敦賀発電所2号炉
ボーリング柱状図の記事欄に係るご指摘への回答
補足説明資料5
総点検結果(2)
②ボーリング柱状図記事欄以外の比較

令和2年5月13日
日本原子力発電株式会社

本資料は、ボーリング柱状図の記事欄以外について比較を行い、記載が変更されている箇所を抽出し、その内容、変更理由を確認したものである。

敦賀発電所2号炉 ボーリング柱状図の記事欄に係るご指摘への回答 補足説明資料5
 ボーリング柱状図記事欄以外の比較
 比較資料名: 報告書, 平成29年12月22日審査資料

柱状図(70.00m～105.00m)

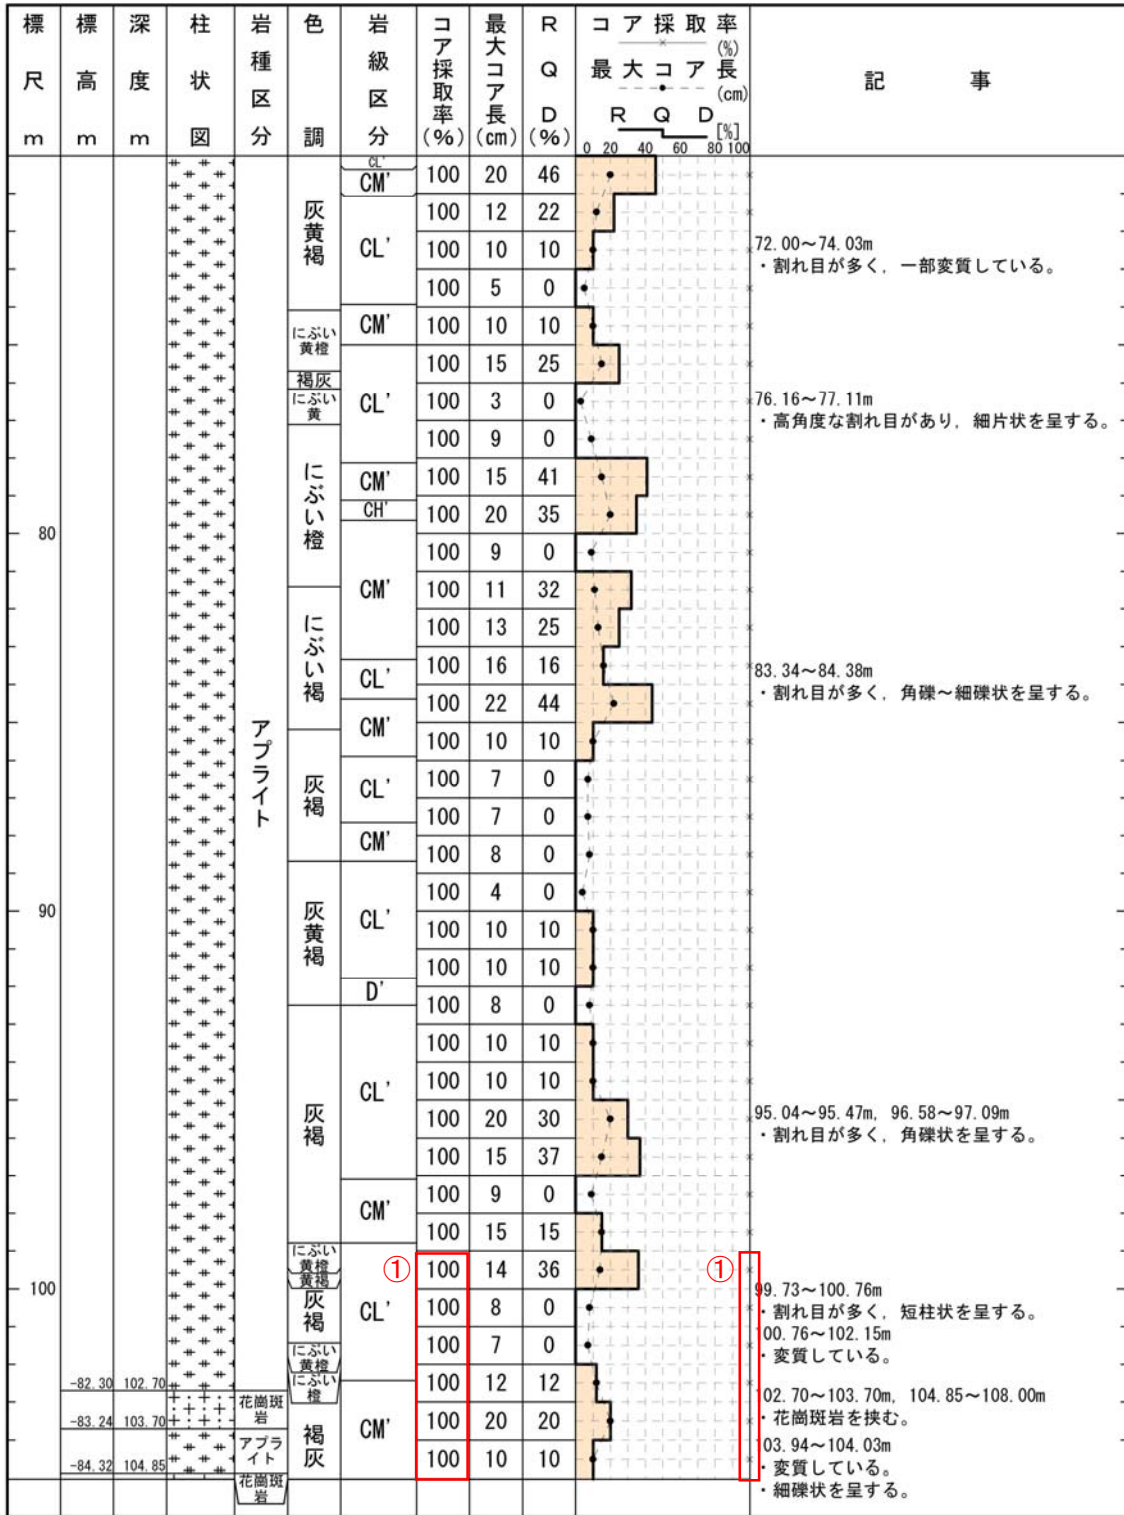
1-49(分類b)①
報告書の記載漏れを修正したため。

柱状図(105.00m～140.00m)

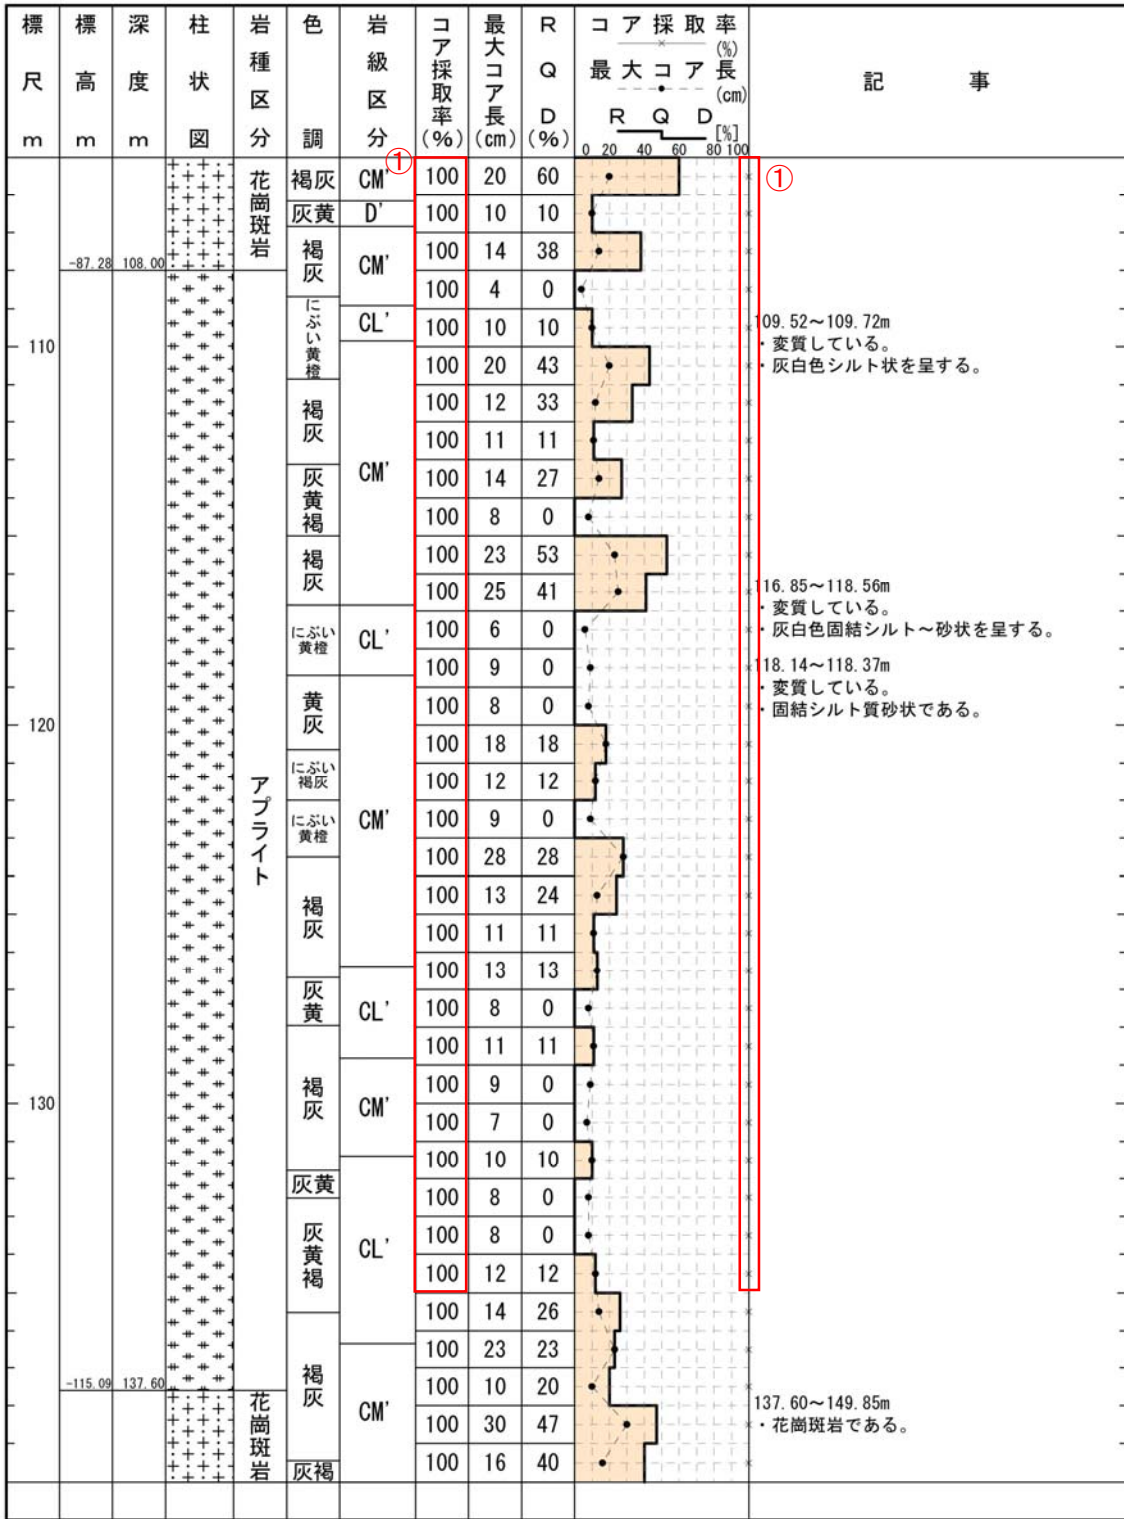
1-49(分類b)①
報告書の記載漏れを修正したため。

柱状図(105.00m～140.00m)

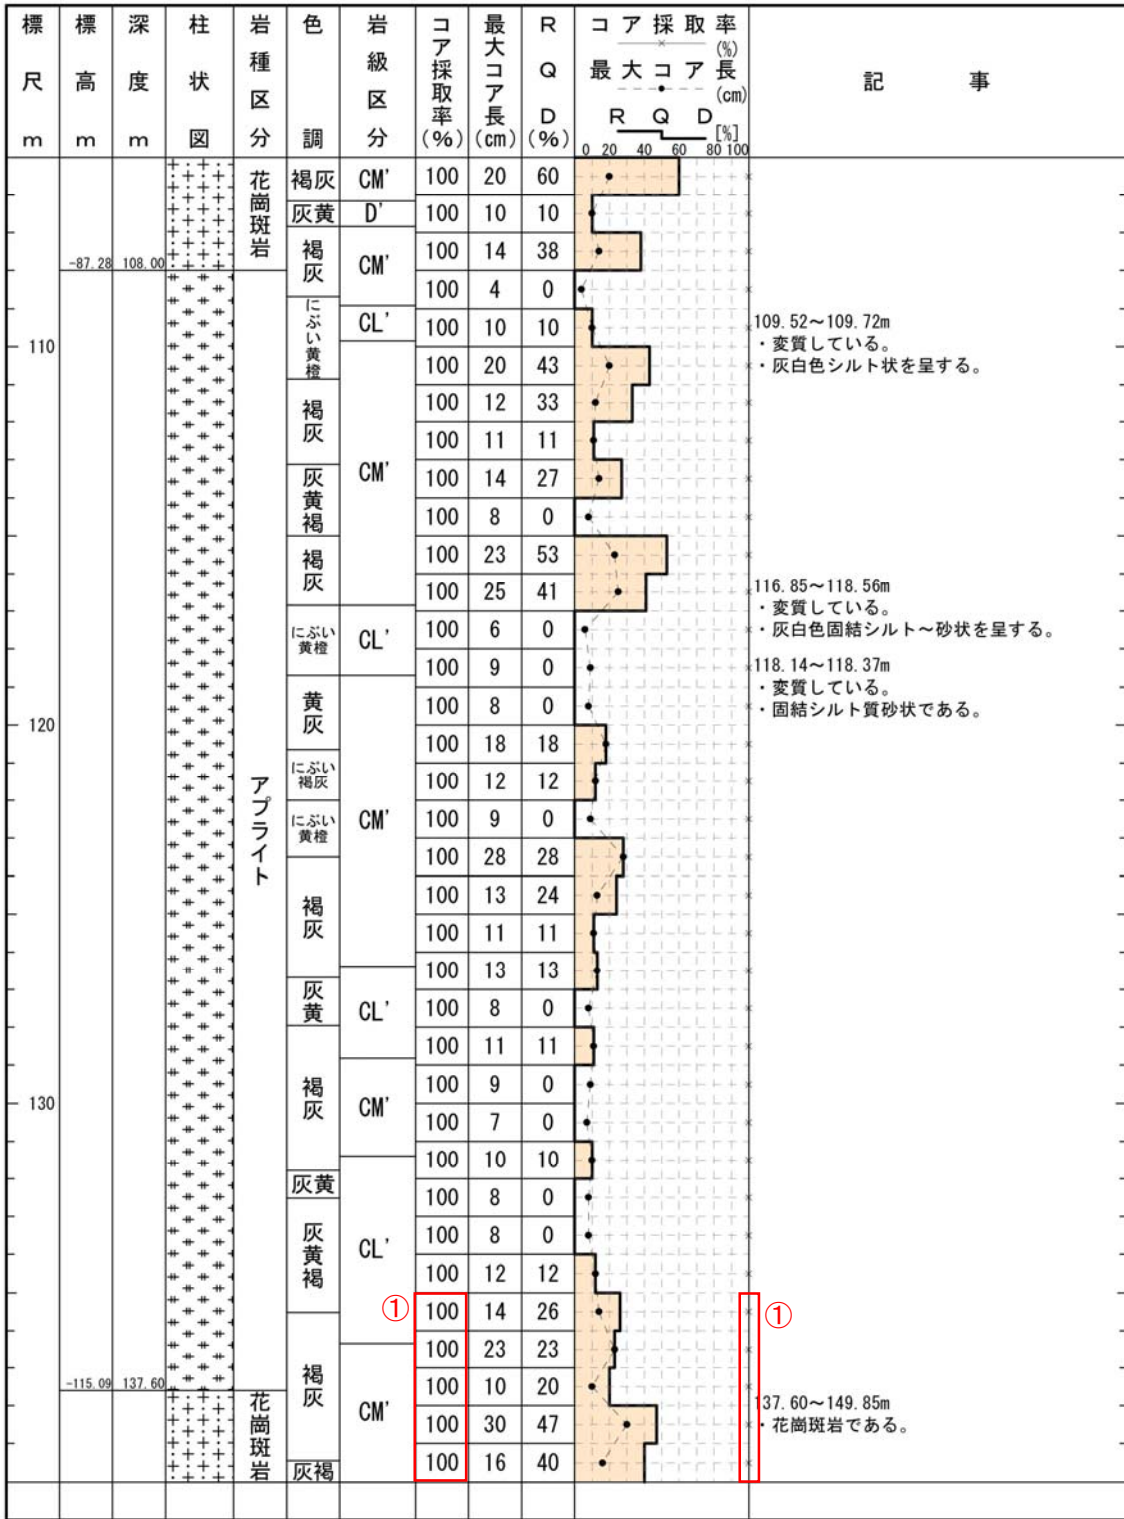
1-49(分類b)①
報告書の記載漏れを修正したため。

柱状図(140.00m～170.00m)

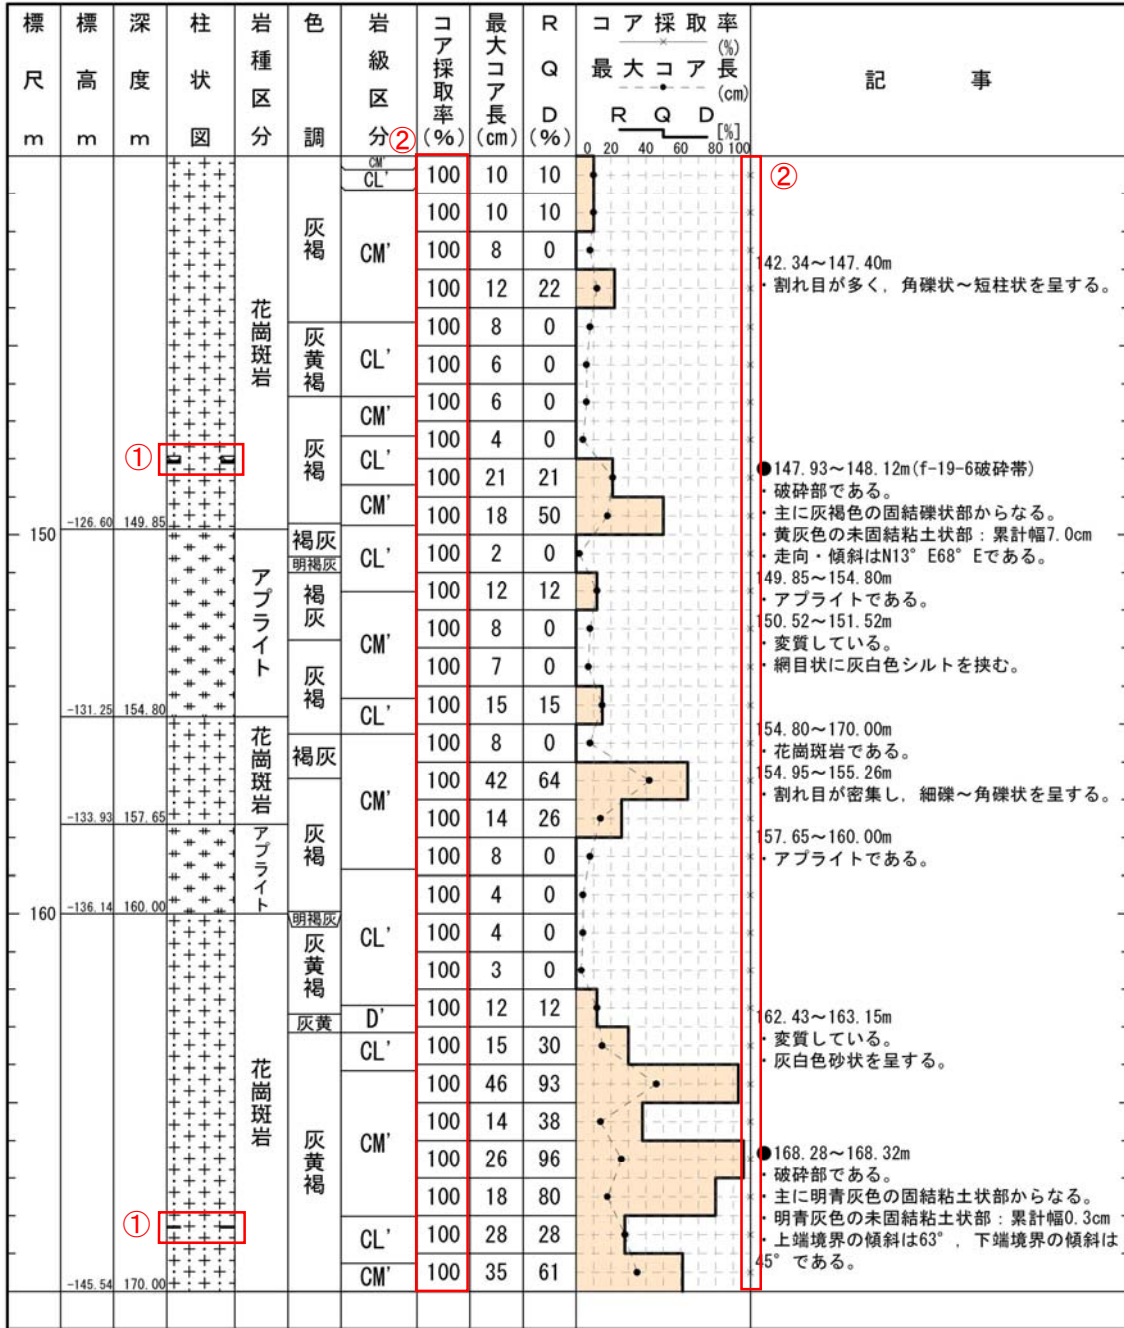
1-50, 1-51(分類d)①
記事欄の記載変更に伴う変更。(破碎部模様の変更)
1-49(分類b)②
報告書の記載漏れを修正したため。

柱状図(35.00m～70.00m)

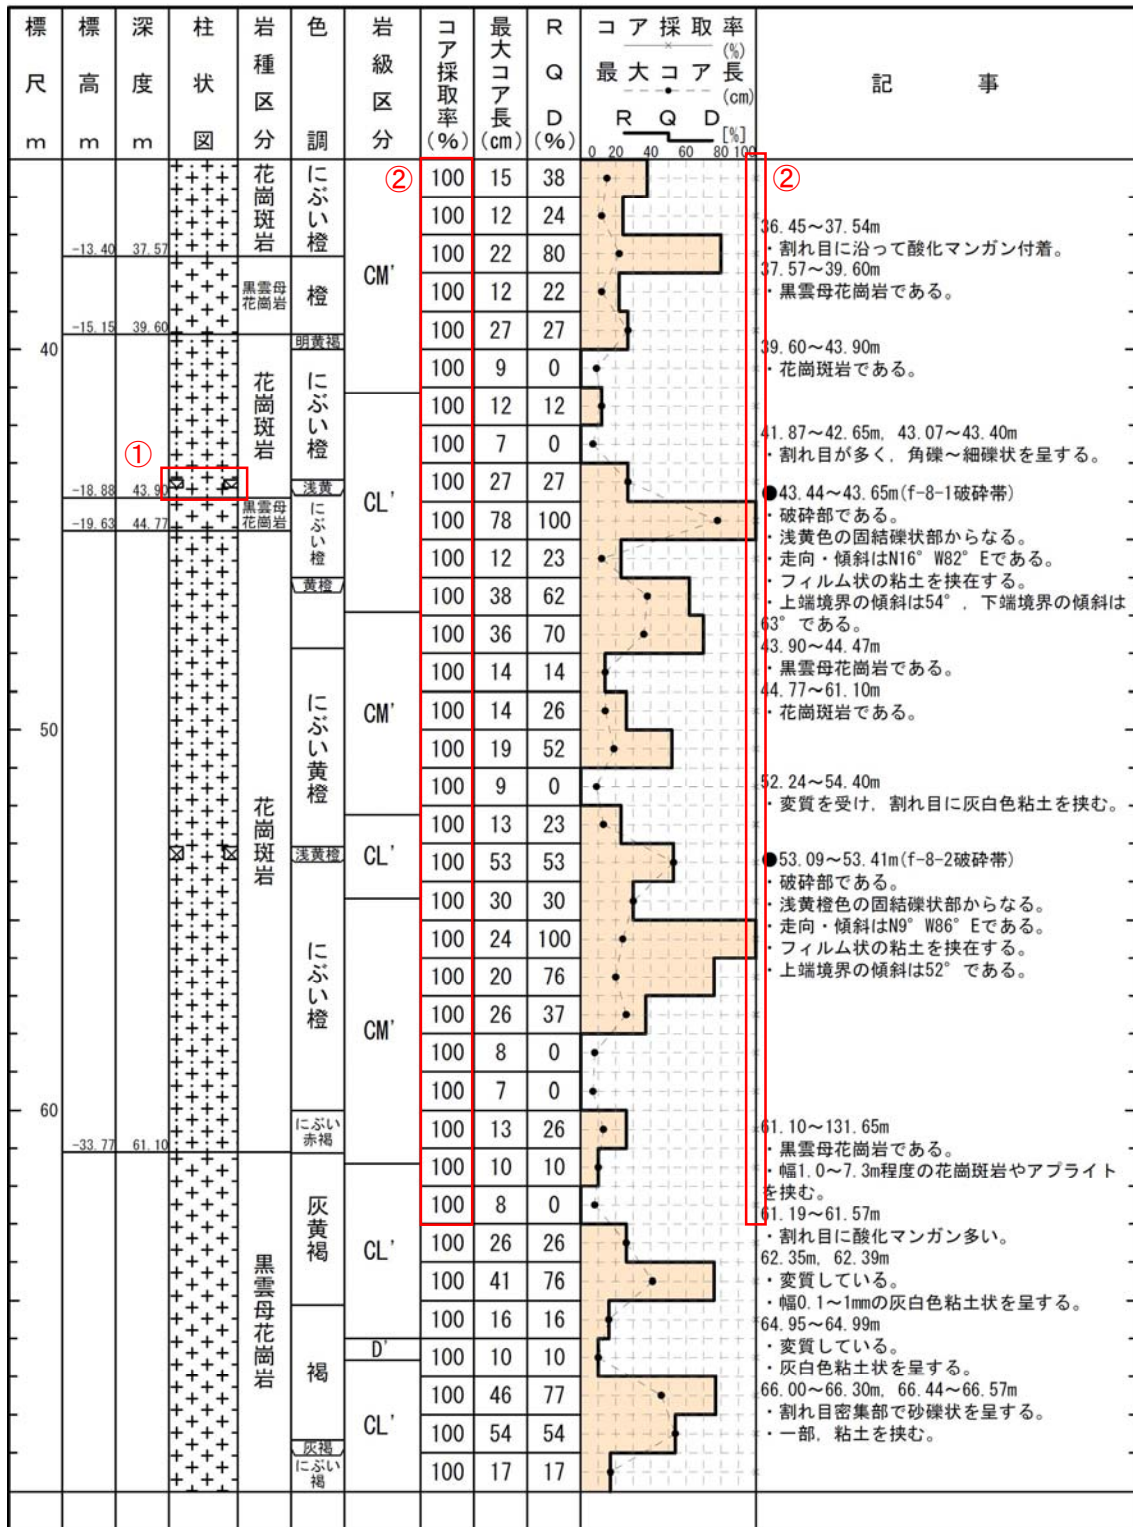
- 1-75(分類d)①
記事欄の記載変更に伴う変更。(破碎部模様の変更)
- 1-74(分類b)②
報告書の記載漏れを修正したため。

柱状図(35.00m～70.00m)

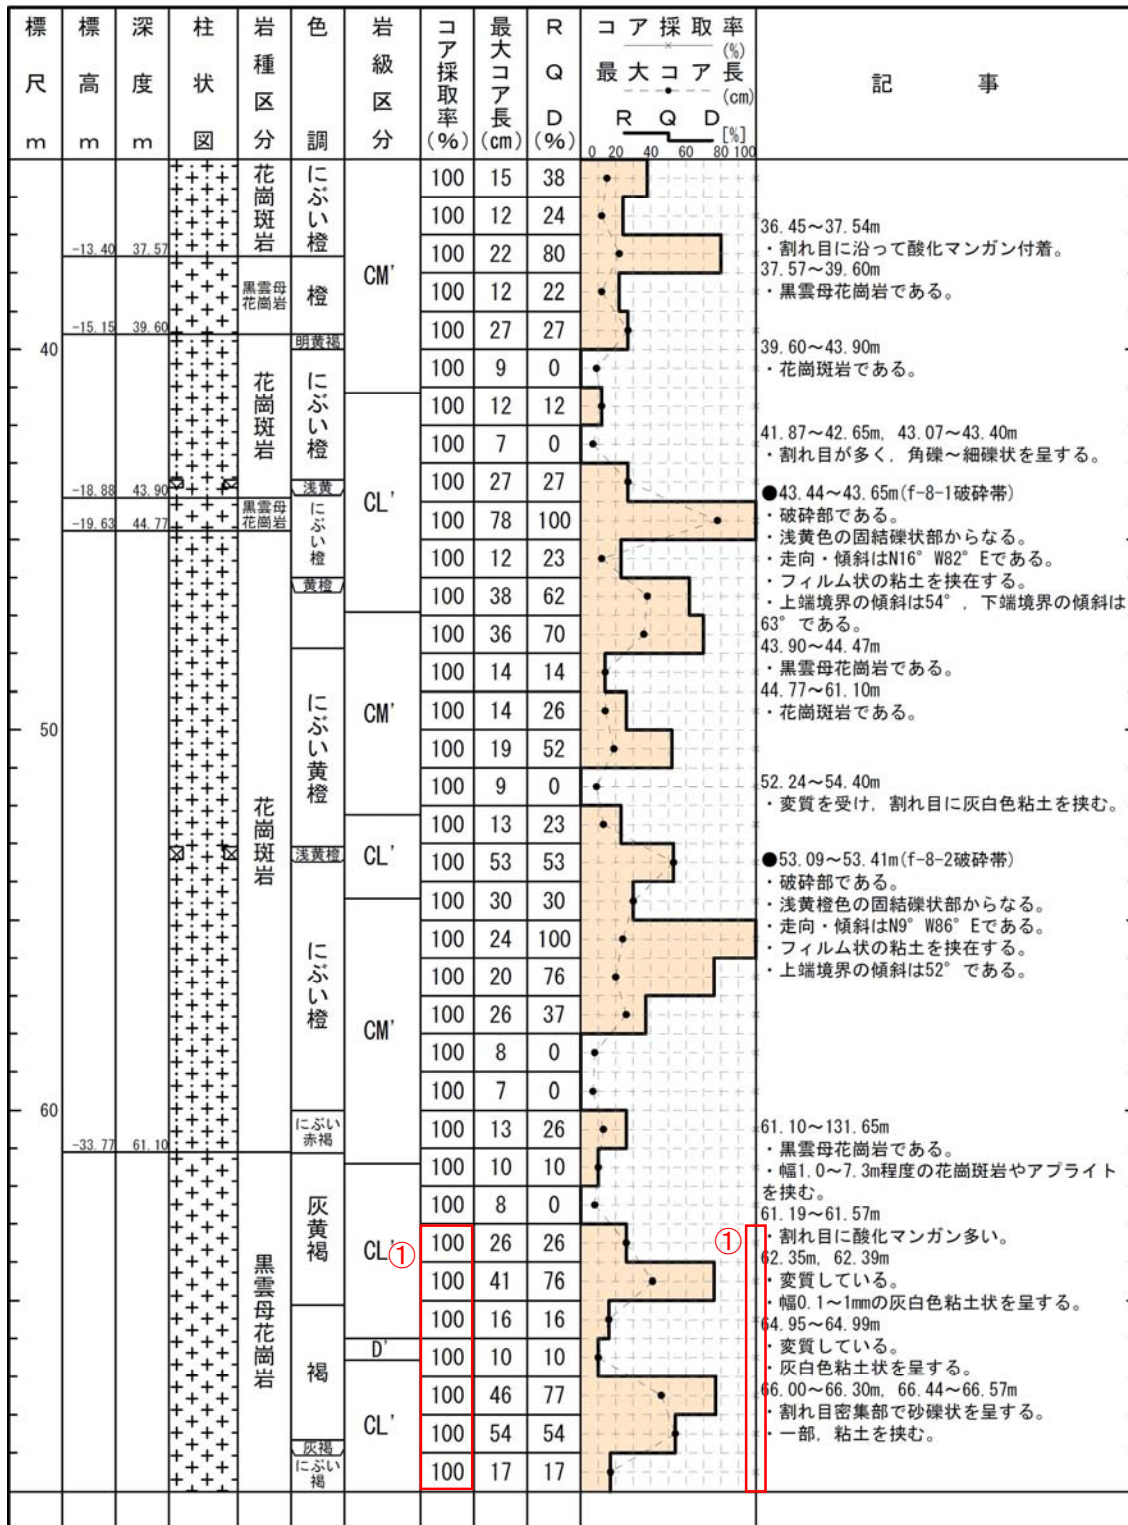
1-74(分類b)①
報告書の記載漏れを修正したため。
